Modulo per la presentazione delle osservazioni per i piani/programmi/progetti sottoposti a procedimenti di valutazione ambientale di competenza statale

ID: Codice procedura (ID_VIP/ID_MATTM): 12691

“Progetto di un impianto eolico denominato “Pitigliano” ubicato nei comuni di Pitigliano (GR) e Sorano (GR) costituito da 20 (venti) aerogeneratori di potenza nominale 7,0 MW per un totale di 140,0 MW con relative opere connesse ed infrastrutture indispensabili”

TESTO DELLE OSSERVAZIONI

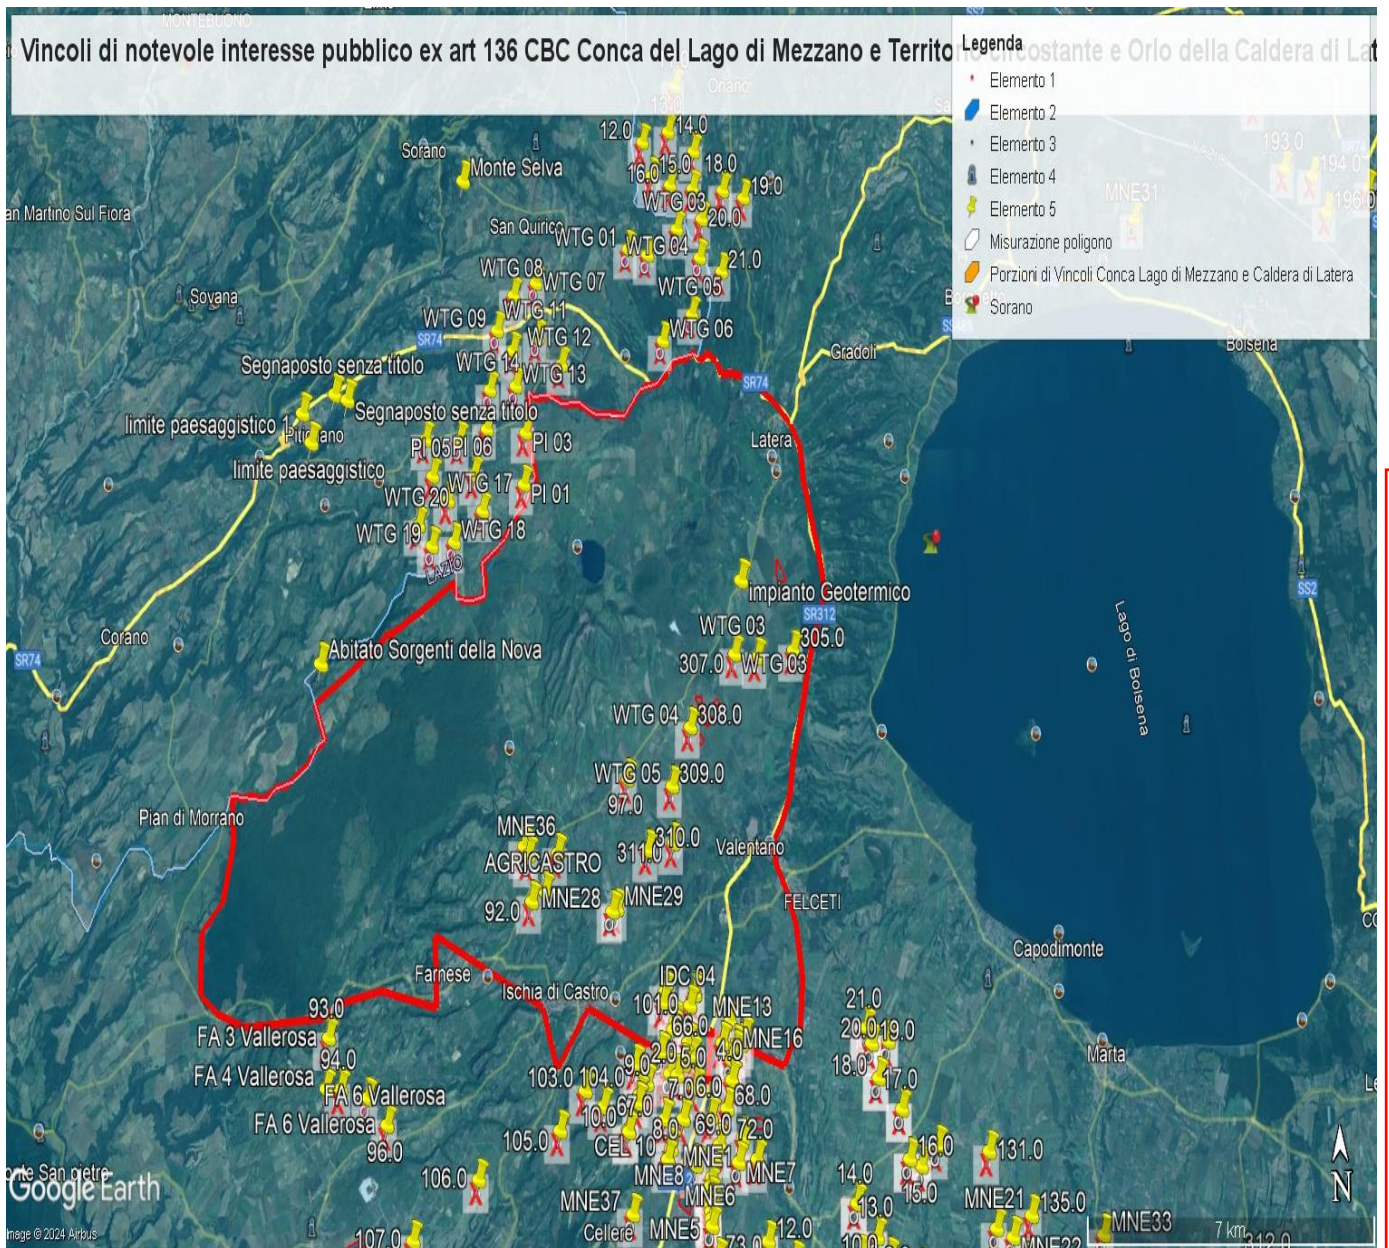
Il progetto è inteso essere realizzato in un'area caratterizzata da numerosi vincoli di carattere archeologico e non rispetta le dovute distanze da essi.

In generale, il progetto cozza contro l'esigenza di tutelare un paesaggio storico unico nel suo genere, per millenni plasmato dall'attività umana e dal suo integrarsi con le sue peculiarità naturali.

IMMAGINE n. 2 Impianto eolico industriale “Pitigliano” e distanze aerogeneratori dai Vincoli della Conca del Lago di Mezzano...

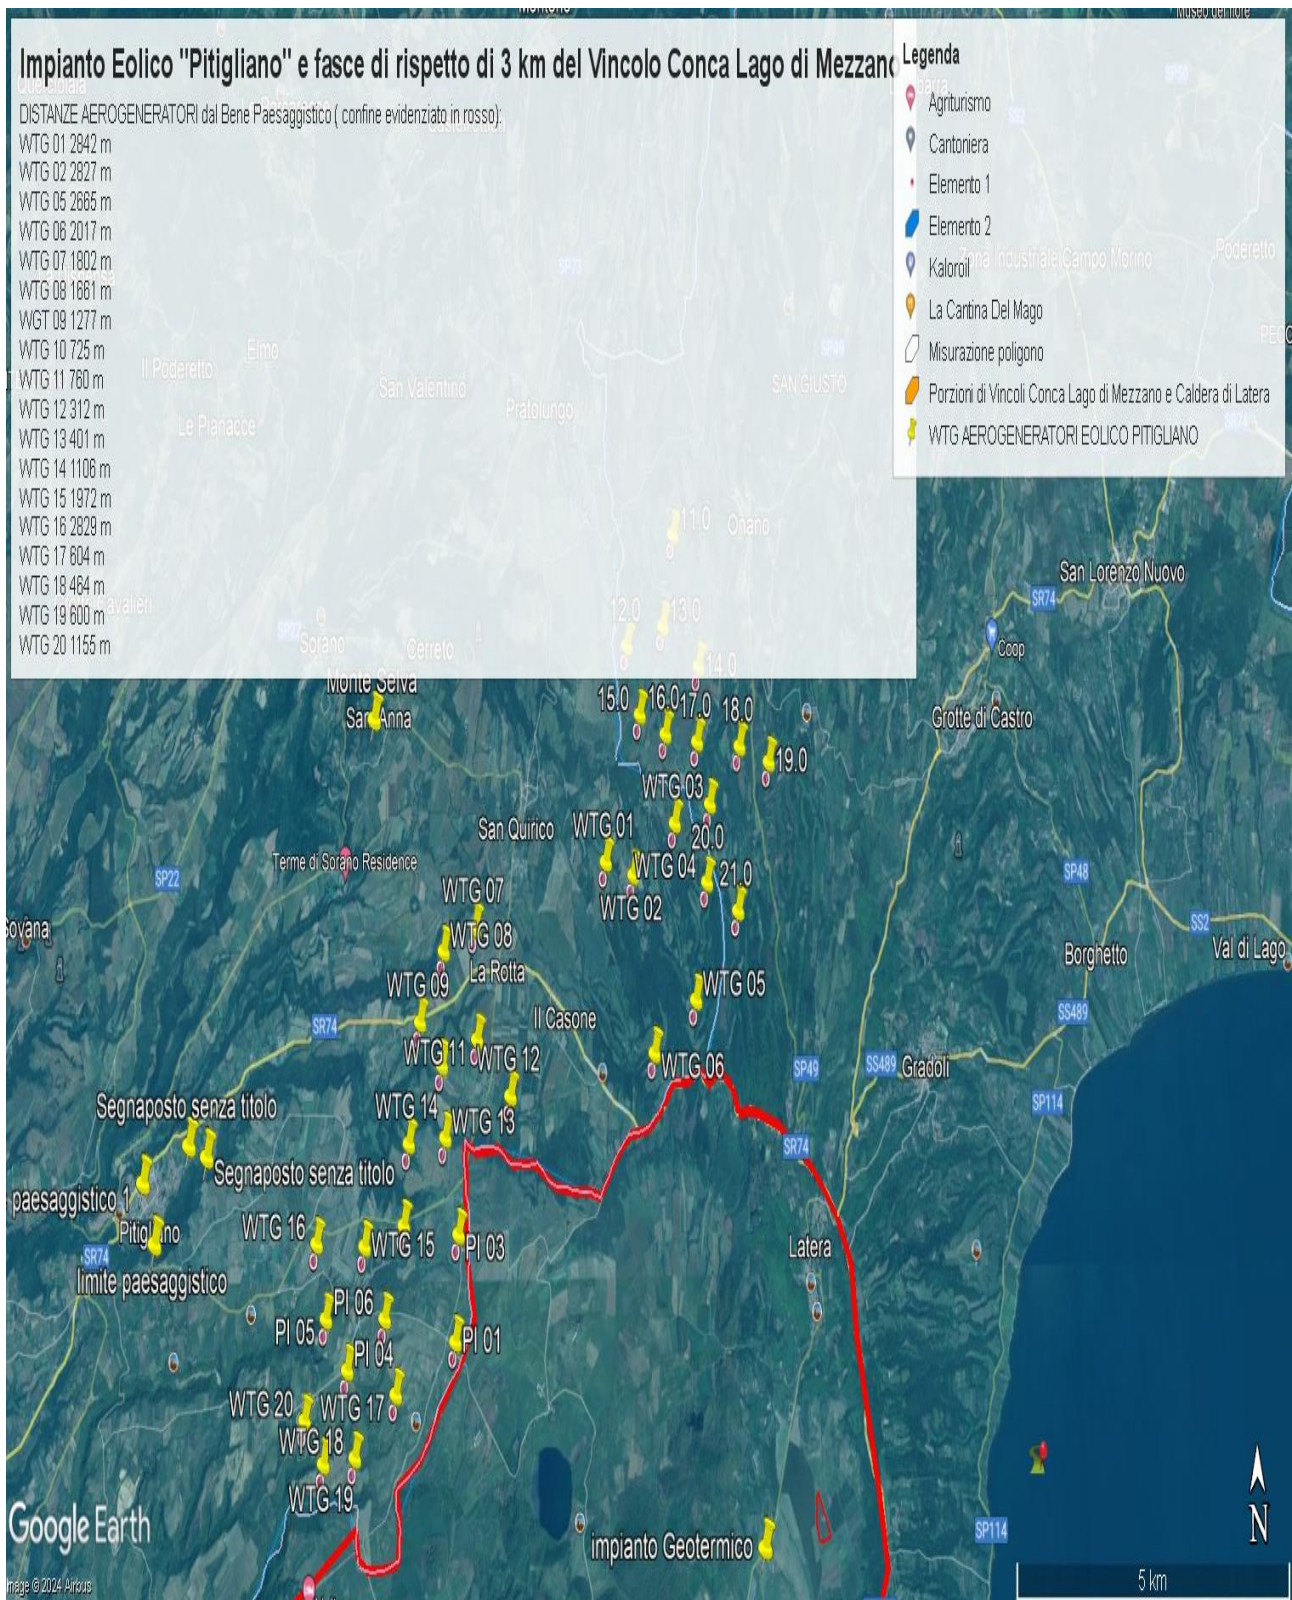
Al contrario di quanto sostiene la proponente, si evidenzia che l'impianto eolico industriale citato non solo ricadrebbe con tutti e 20 gli aerogeneratori all'interno delle fasce di rispetto di 3 km di due vincoli paesaggistici di notevole interesse pubblico esistenti nella Regione Lazio e con una parte di essi nel vincolo paesaggistico del Centro abitato di Sorano (GR) quindi in aree non idonee all'installazione di impianti di energia rinnovabile. Addirittura, alcuni aerogeneratori sarebbero ubicati a poche centinaia di metri dai perimetri dei due vincoli paesaggistici laziali ex art 136 del CBC. Ma la non idoneità dell'area non sarebbe certificata soltanto da questi vincoli paesaggistici ma anche dalle fasce di rispetto dei Beni della Parte seconda del CBC numerosi nel territorio interessato dal progetto dell'impianto eolico. Infatti la Proponente a pag 11 del SIA scrive: *"L'area interessata si trova all'esterno delle aree SIN individuate in Toscana e dista circa: 2,8 km dal centro abitato di Pitigliano, 2,7 km dal centro abitato di Onano, 2,8 km dal centro abitato di Latera"*. Quindi l'impianto come certifica la proponente potrebbe ricadere all'interno delle fasce di rispetto dei Centri Storici dei paesi citati e comunque li lambirebbe. Incompatibile sarebbe l'ubicazione di una parte del cavidotto che ricadrebbe nelle fasce di rispetto

del vincolo paesaggistico di notevole interesse pubblico del Centro Storico di Pitigliano. Considerando che le Regioni grazie al Decreto interministeriale nell'emanazione della legge sulle aree idonee e non idonee hanno la facoltà di estendere le fasce di rispetto dei Beni del CBC fino a 7 km per alcuni di essi non è da escludere che gli aerogeneratori del progetto eolico, essendo ancora in itinere, tra qualche mese si troverà ancora con ulteriori incompatibilità oltre alle numerose già esistenti. Questa possibilità di estensione delle fasce di rispetto fino a 7 km per i Beni del CBC da parte delle Regioni diventa particolarmente probabile per il Centro Storico di Pitigliano famoso nel mondo come dimostra anche il prestigioso riconoscimento insieme a Sovana e Sorano nell'elenco dei siti del World Monuments Found (WMF) prestigiosa istituzione con sede a New York che svolge un ruolo complementare a quello dell'Unesco. La stessa considerazione per il Centro storico di Pitigliano ovviamente vale sia per Sorano che per Sovana.

IMMAGINE n. 3 Impianto eolico industriale “Pitigliano” e distanze aerogeneratori dai Vincolo “Orlo della Caldera di Latera.

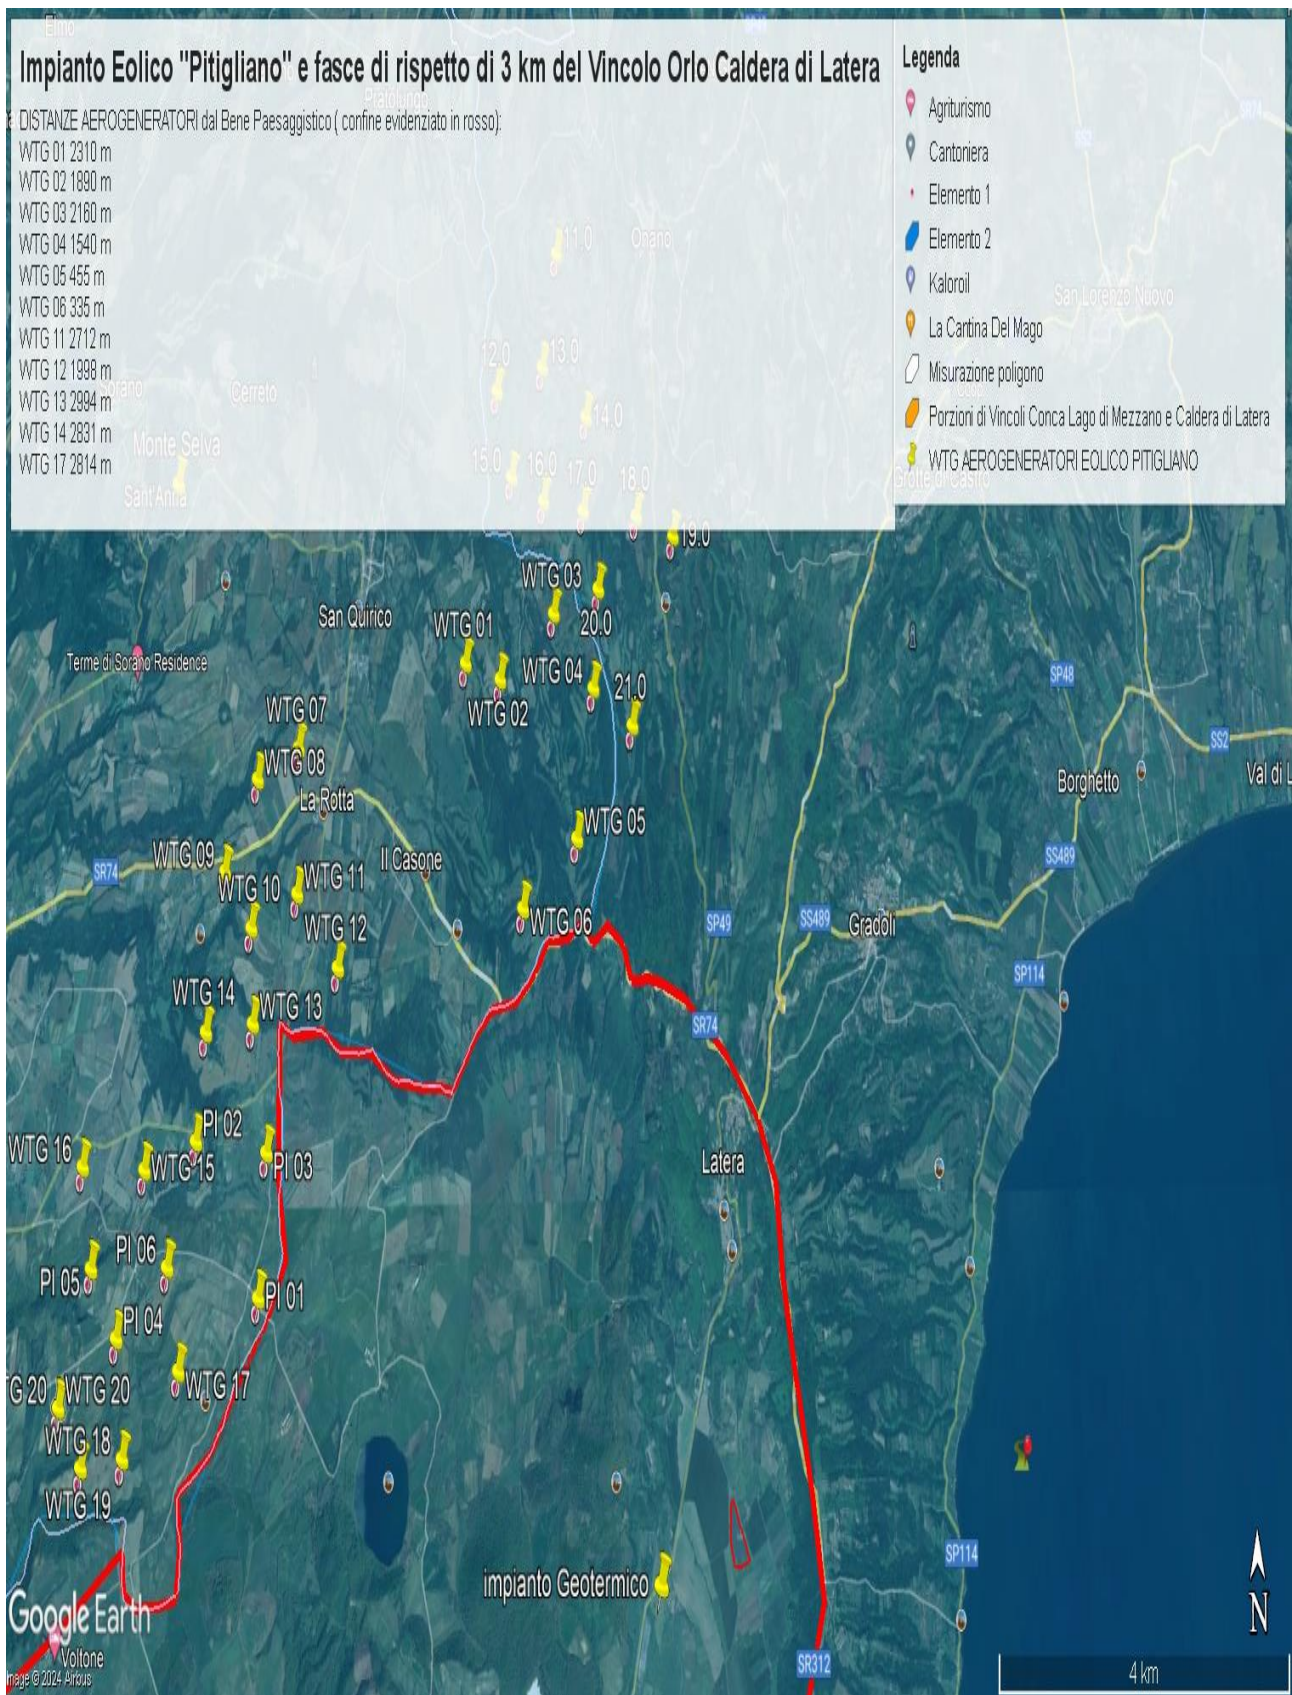
Concludendo, si evidenzia ancora che la proponente non effettuando la procedura prevista dalla Parte III delle Linee Guida nazionali ha ignorato un vincolo paesaggistico di notevole interesse pubblico istituito con un provvedimento del Segretariato regionale del Ministero della Cultura per il Lazio che ha emanato il Decreto di dichiarazione di notevole interesse pubblico n. 22 del 15.02.2024 ai sensi e per gli effetti dell'art. 136, co. 1, lett. c) e d) del decreto legislativo 22 gennaio 2004, n. 42, "Ambito paesaggistico, geologico e geomorfologico dell'orlo della caldera di

Latera e delle sue pendici interessate dai centri eruttivi periferici" nei comuni di CELLERE, FARNESE, ISCHIA DI CASTRO, LATERA, PIANSANO.

Come è illustrato nell'immagine si ribadisce che l'impianto industriale "Pitigliano" ricade completamente all'interno delle fasce di rispetto dei due vincoli di notevole

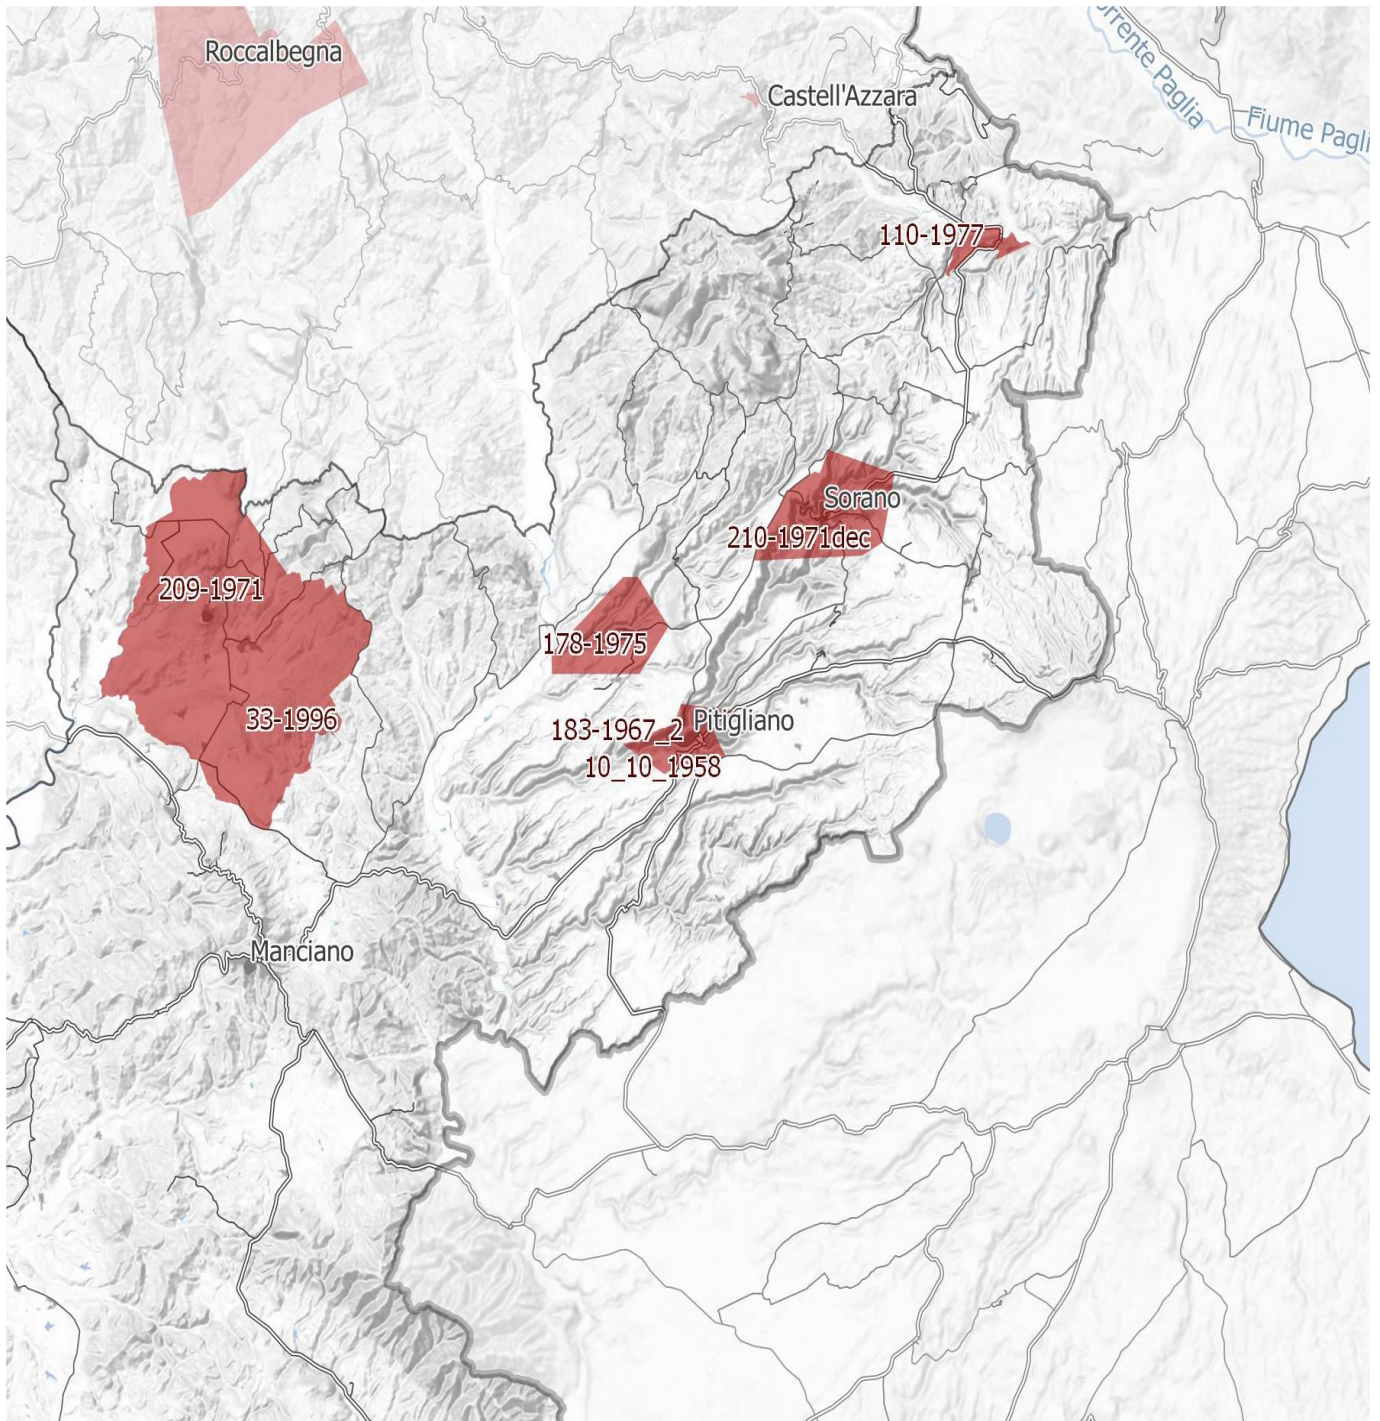
Inoltre, come sostiene la Proponente parte dell'impianto si verrebbe a trovare a 3,5 km dal centro abitato di Sorano. Infatti, tre degli aerogeneratori WTG 08, 09, 10 sono addirittura all'interno delle fasce di rispetto dei 3 km del suo vincolo paesaggistico di notevole interesse pubblico ex art 136 del CBC. Si evidenzia che così si crea

un'ulteriore incompatibilità con la tutela del Paesaggio.
